Zienswijzennota bestemmingsplan

“Reconstructie N271 Mook – Milsbeek”

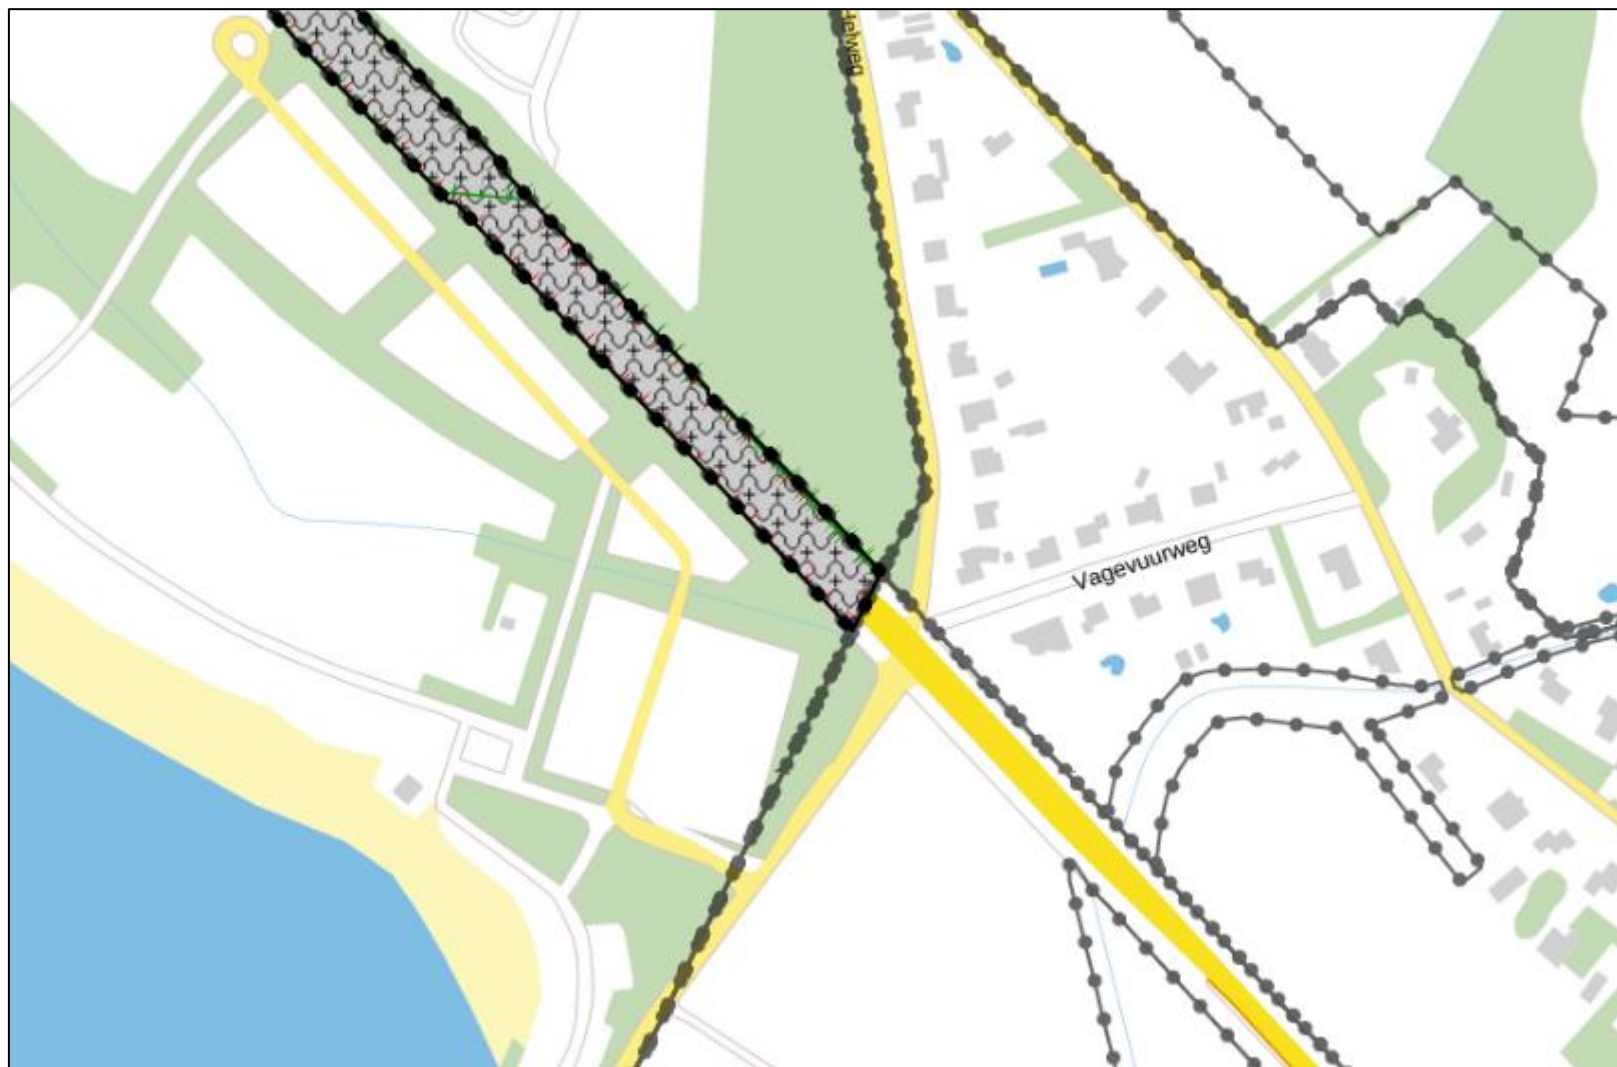
Inhoud zienswijze 9	Beantwoording
“Daarnaast hebben jullie een geluidsberekening gemaakt zoals in jullie akoestisch rapport te lezen is. Echter moet ik jullie erop wijzen dat er voorbij wordt	De woning aan de Schildersweg 11 is op ruim 80 meter gelegen van de N271. De woningen aan de Schildersweg 4, 7, 3, 1 en 1a zijn op 45 tot 60 meter gelegen van de Rijksweg. Omdat bij deze woningen een afname van het aantal dB wordt verwacht van 2 tot 4 dB, geldt logischerwijs dat

gegaan aan de normstelling die geldt voor woningen die na 2007 gebouwd zijn, zoals mijn woning. Voor deze woningen geldt als er geen hogere waarde is verleend, een grenswaarde van 48dB. Ik verbaas me over het feit dat de woning, Schildersweg 11, niet is meegenomen in dit plan aangezien ik zeer veel overlast ervaar van het vrachtverkeer en optrekkende en te hardrijdende voertuigen.”	woningen die verder van de N271 zijn gelegen ook geen toename (zelfs een afname) van het aantal dB zullen ervaren. Nader onderzoek is dan ook niet aan de orde geweest.

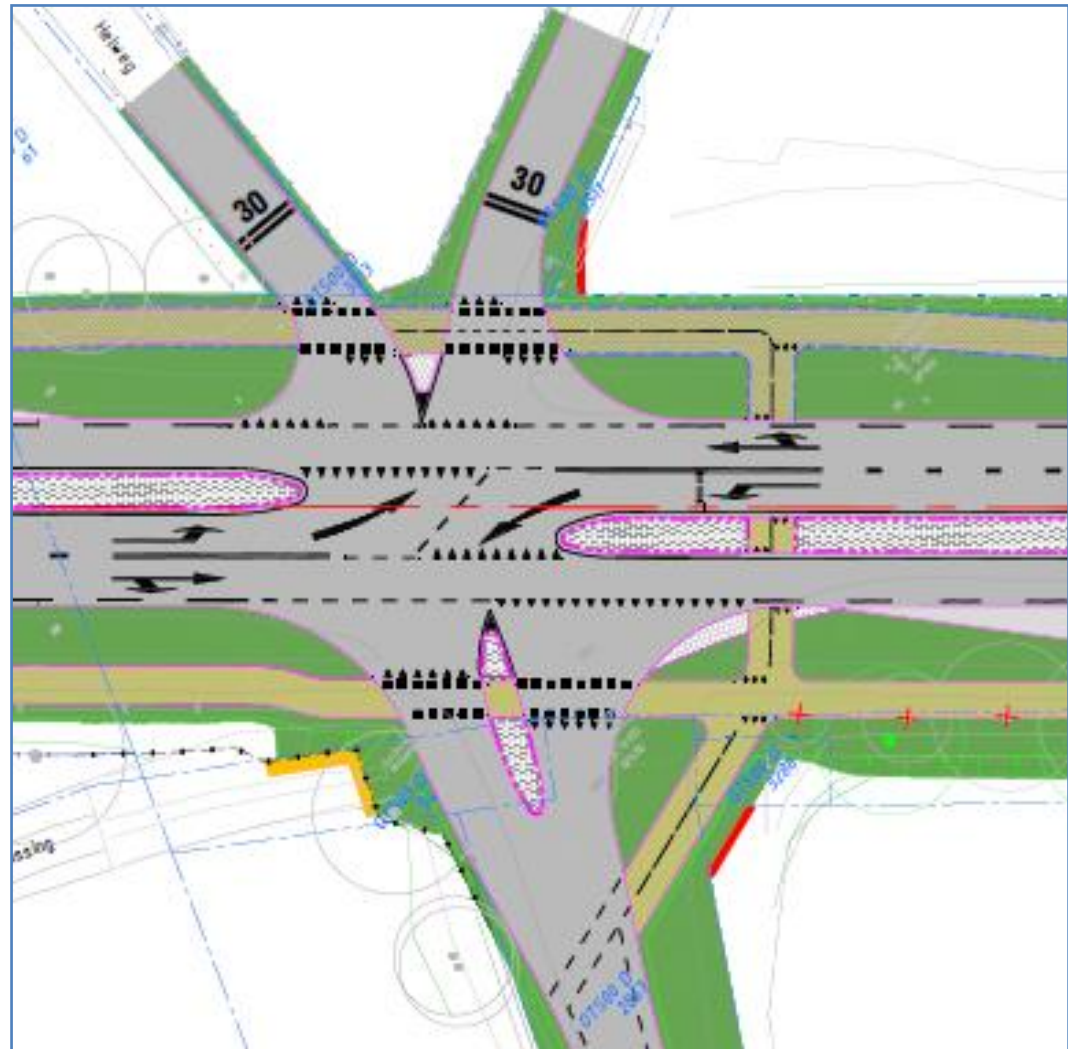
Inhoud zienswijze 9	Beantwoording
Mede door de dubbele toevoer van de Vagevuurweg/ Helweg is de kruising gevaarlijk. Het is onduidelijk wie voorrang heeft vanuit de Helweg en Vagevuurweg.	In de huidige situatie komen beide wegen uit op het fietspad en dan in een gedeeld wegvlak op de Rijksweg. Zie onderstaande afbeelding:  In de nieuwe situatie worden beide wegen rechtstreeks aangesloten op de Rijksweg. Tussen de Vagevuurweg en de Helweg wordt een verhoogde middengeleider geplaatst om de wegen te scheiden. In het ontwerp is dus rekening gehouden met het opsplitsen van de verkeersstromen waardoor de voorrangsituatie wordt verbeterd. Met name voor langzaam verkeer wordt op deze manier meer overzicht gecreëerd. Daarnaast wordt door de verhoogde middengeleider een vernauwend effect gecreëerd, dat een verlaging van de snelheid van weggebruikers met zich meebrengt.

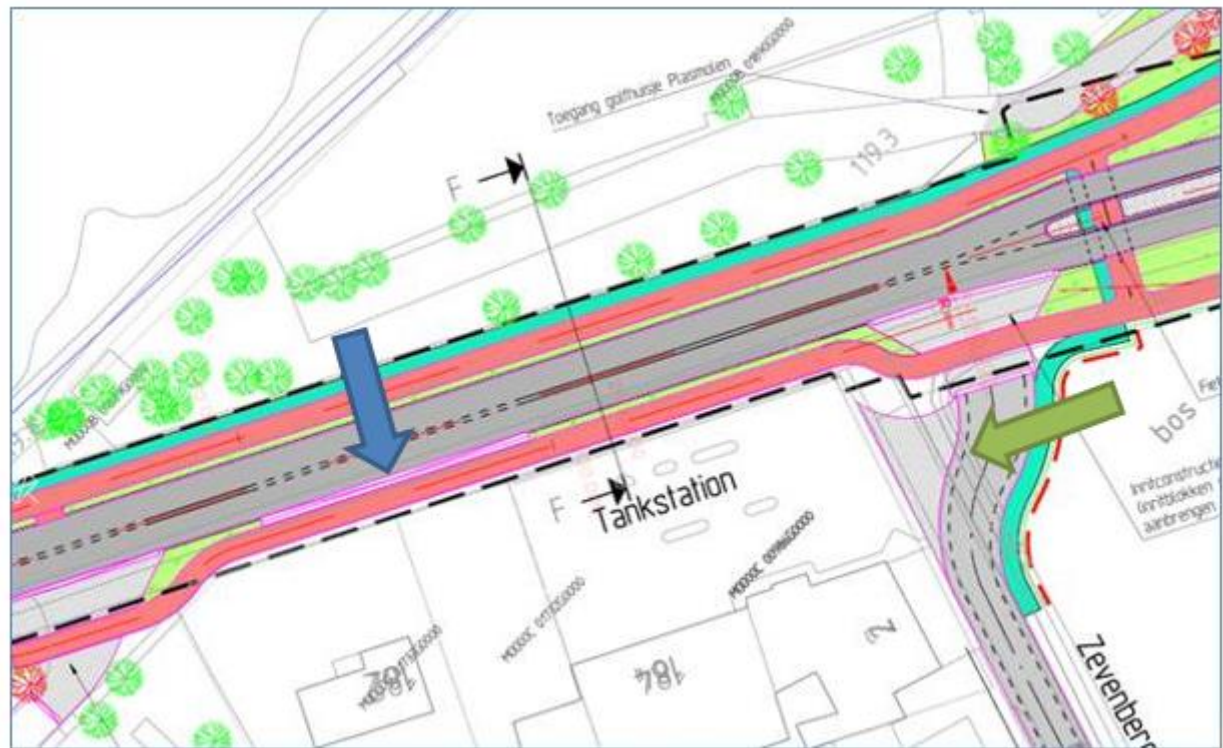
Zienswijze 7	Beantwoording
“Voor het tankstation is bereikbaarheid van groot belang. Van den Berg heeft een ontheffing van de Provincie Limburg tot het hebben van een in- en uitrit aan de N271. In het plan wordt de verkeerssituatie evenwel zodanig gewijzigd dat de in- en uitritfunctie onder druk komt te staan. Van den Berg verzoekt u om te bevestigen dat de bestaande uitritten aan de N271 en de Zevenbergseweg worden gerespecteerd.”	Het ontwerp is gebaseerd op rijcurven van een trekker met oplegger. Op het ontwerp is een check met het programma Autoturn uitgevoerd, waaruit is gebleken dat de draaicirkels op het wegdek gehaald kunnen worden. Specifiek is hier gekeken naar het inrijden van het tankstation vanuit noordelijke richting via de Zevenbergseweg. Doelstelling bij het ontwerp was de bereikbaarheid van de vullocatie van het tankstation te kunnen waarborgen van zowel de N271 en de Zevenbergseweg. Zoals in onderstaande afbeelding is te zien, zullen beide in- en uitritten van het tankstation gelijkwaardig (blauw) en zelfs beter bereikbaar zijn dan de huidige situatie (groen). De bestaande inrit bij de Zevenbergseweg ligt nu vrijwel haaks op de N271 waarbij de breedte van het kruisingsvlak 5 meter is. In de nieuwe situatie ligt de aansluiting schuiner en is de inrit 9,5 meter breed. Dit zal het indraaiden door tankwagens vereenvoudigen. Daarnaast is het in- en uitrijden veiliger doordat deze in de 50 km/u zone vallen en daardoor achteropkomend verkeer reeds vaart heeft geminderd.
